# INSPECCIÓN DE OBRA PÚBLICA

DIRECCIÓN REGIONAL DEL SERVICIO DE  
VIVIENDA Y URBANIZACIÓN DE  
ANTOFAGASTA.

INFORME N° 746 / 2024  
26 DE DICIEMBRE DE 2024

INFORME FINAL N° 746, DE 2024, SOBRE  
INSPECCIÓN A LAS OBRAS DEL  
CONTRATO “CONJUNTO HABITACIONAL  
LOMAS DEL LOA, COMUNA DE CALAMA”  
EN EL SERVICIO DE VIVIENDA Y  
URBANIZACIÓN DE LA REGIÓN DE  
ANTOFAGASTA.

<b>Fotografía N°</b>	1
<b>Fecha captura</b>	02-08-2024
<b>Ubicación</b>	Manzana F, vivienda 6, segundo piso.
<b>Contenido</b>	Muestra el muro del eje A, entre los ejes 2-3, que presenta desaplome de 1,5 cm.

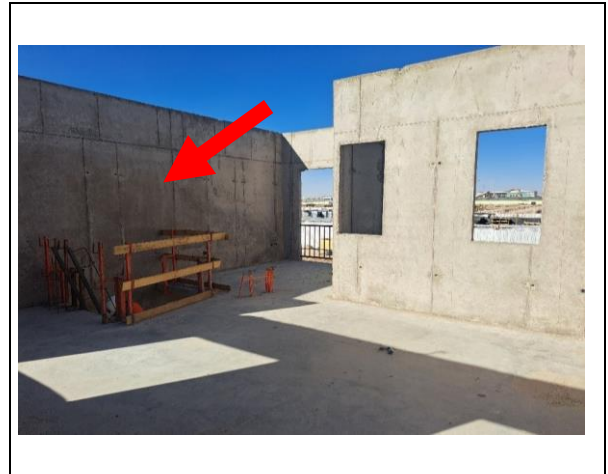
N°	PARTIDA/ ACTIVIDAD/ MATERIA	DETALLE	HALLAZGO	NORMA VULNERADA	RESPALDO
1	B.2.1.1. Hormigón muros, pilares y vigas; B.2.2.1 Hormigón muros, pilares y vigas.	Desaplome en muros de viviendas.	<p>Durante la validación efectuada en terreno por personal técnico de este Organismo de Control, entre el 31 de julio y el 2 de agosto de 2024, se detectó el desaplome en los muros de hormigón armado, lo que fue registrado en el acta de fiscalización N° 1, de 9 de septiembre de 2024, de este origen, según el siguiente detalle:</p> <ol style="list-style-type: none"> <li>1. Manzana F, vivienda 6, vivienda base: desaplome en los muros del 2° piso, de 1,5 cm en el eje A, entre ejes 2-3; de 1,7 cm en el eje 1, entre A-B y una pérdida de línea de 3 cm en su eje 1, entre A-C.</li> <li>2. Manzana F, vivienda 10, vivienda piloto: desaplome en el muro del 1° piso de 3 cm en su eje 3, entre ejes A-B.</li> </ol> <p>Estos resultados superan el margen de desaplome permitido para la altura de los muros de 230 cm, según los antecedentes técnicos del contrato, los cuales establecen una tolerancia máxima de 2/1000, es decir, un desvío máximo de 0,46 cm.</p> <p>Cabe destacar, que la situación en comento fue corroborada por el administrador SERVIU, señor [REDACTED] mediante correo electrónico del 30 de agosto de 2024.</p> <p>Adicionalmente, tras la revisión del libro de inspección técnica de obras N° 1, en el folio 20, de 2 de julio de 2024, se constató que el administrador SERVIU, había solicitado a la empresa constructora "(...) resolver y dar a conocer mediante el presente libro la solución para evitar que se desaplomen los muros de segundo piso de las casas. Al respecto, se comprobó que el contratista dio respuesta, en el folio 30 del mismo libro de inspección técnica, el 13 de septiembre de 2024, indicando que usará plomos imantados para mejorar las terminaciones.</p>	<p>El numeral 2.5.26, de las especificaciones técnicas de muros de hormigón armado, folio "5-071", indica que "Los desaplomes de los muros no deben superar el 2/1000 de la altura".</p> <p>El numeral 4.1, del MITO, aprobado por el decreto N° 85, de 2007, del MINVU, indica que la función del inspector técnico de obras es hacer cumplir cabalmente, las condiciones impuestas por el contrato de construcción a un contratista.</p>	<ol style="list-style-type: none"> <li>1. Fotografías N°s 1 y 2, del anexo N° 3.</li> <li>2. Fotografía N° 3 y 4, del anexo N° 3.</li> </ol> <p>Libro de inspección técnica de obras N° 1.</p> <p>Acta de fiscalización N° 1, de 9 de septiembre de 2024, de este origen.</p> <p>Correo electrónico de 30 de agosto de 2024, del administrador del SERVIU.</p>

N°	PARTIDA/ ACTIVIDAD/ MATERIA	DETALLE	HALLAZGO	NORMA VULNERADA	RESPALDO
CONCLUSIÓN		<p>Respecto a lo argumentado, procede detallar sobre el citado “Procedimiento de reparación nidos”, que alude SERVIU en su respuesta, que tras analizar su contenido se verificó que éste sólo establece una metodología para estandarizar y normar la reparación de nidos de piedra y no aborda una solución constructiva a la situación observada, por lo que, no puede considerarse como un procedimiento adecuado o suficiente para resolver el problema identificado.</p> <p>Por otra parte, toda vez que indicó que la empresa constructora aplicará acciones correctivas y que se comprometió para efectuarlas entre febrero y abril del 2025, corresponde mantener el hecho observado.</p> <p>En consecuencia, el SERVIU deberá acreditar un procedimiento específico para la reparación de desaplomes en muros de hormigón armado, asegurando su validación técnica por el arquitecto y el ingeniero calculista del proyecto, además, deberá dar cuenta de la implementación de ese protocolo para corregir las deficiencias detectadas en los muros de los primeros y segundos niveles, de las viviendas N°s 6 y 10, de la manzana F, acompañando un informe técnico con fotografías y respaldos que acrediten el control de calidad de los procedimientos ejecutados, lo que deberá enviar a través del Sistema de Seguimiento y Apoyo CGR en un plazo de 60 días hábiles, contado desde la recepción del presente informe final.</p> <p>Asimismo, en lo sucesivo esa entidad deberá velar por el estricto cumplimiento de las normas técnicas aplicables al proyecto para evitar situaciones como las descritas. (C)<sup>1</sup></p>

<b>Fotografía N°</b>	7
<b>Fecha captura</b>	02-08-2024
<b>Ubicación</b>	Manzana A.
<b>Contenido</b>	Avance de partida de fundaciones sin contar con la recepción de la excavación.

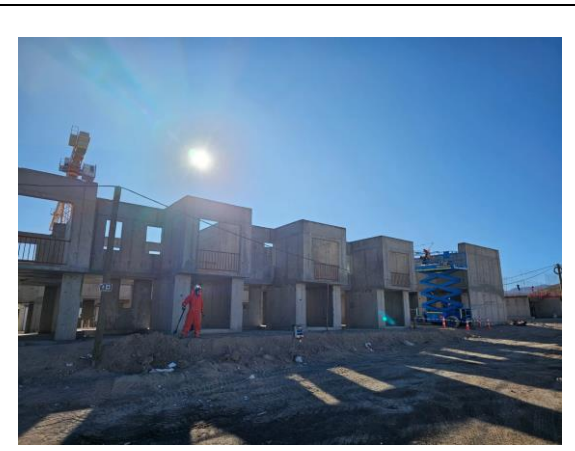
5	Recepción de excavaciones.	No se cumple con el procedimiento de recepción de excavaciones por parte del profesional competente	Durante la revisión de las anotaciones registradas en el libro de obras N° 1, se constató que el ingeniero mecánico de suelos visitó las faenas con el propósito de recibir las excavaciones (sellos de fundación). Sin embargo, se	En el numeral 2.1.2. “Excavaciones”, del itemizado técnico de construcción para proyectos del FSEV, aprobado por la resolución exenta N° 7.713, de 16 de junio de 2017, MINVU, se detalla para los proyectos colectivos del punto 0.1. a) “La recepción de excavaciones debe ser realizada por mecánico de suelos o por el calculista y éste debe autorizar para	Libro de obra N° 1. Libro de inspección técnica N° 1. Fotografías N°s 7

<b>CONCLUSIÓN</b>	<p>Pues bien, en cuanto al numeral 1, procede indicar que el citado folio 6, fue considerado para efectuar la respectiva observación, no constando en él, la recepción de las excavaciones, como alude el servicio en su respuesta.</p> <p>Sobre el numeral 2, el correo electrónico aportado, no hace más que confirmar que la recepción de los sellos de excavación de las manzanas A, B y C, estaba condicionada a la revisión por parte del encargado de obra, por tanto, no refleja la recepción por parte del profesional competente.</p> <p>En ese sentido, procede mantener los hechos objetados.</p> <p>Por ello, el SERVIU deberá dar cuenta de la aprobación de los sellos de fundación por parte del profesional competente, y registrar aquello en el libro de obras respectivo, lo que deberá informar a través del Sistema de Seguimiento y Apoyo CGR, en un plazo de 60 días hábiles, contado desde la recepción del presente informe final.</p> <p>Sin perjuicio de ello, en lo sucesivo esa entidad deberá implementar medidas para velar por el cumplimiento de los procedimientos de control definidos por los antecedentes que componen las obras contratadas, dejando constancia de las aprobaciones mediante el correspondiente libro de obras. (C)</p>
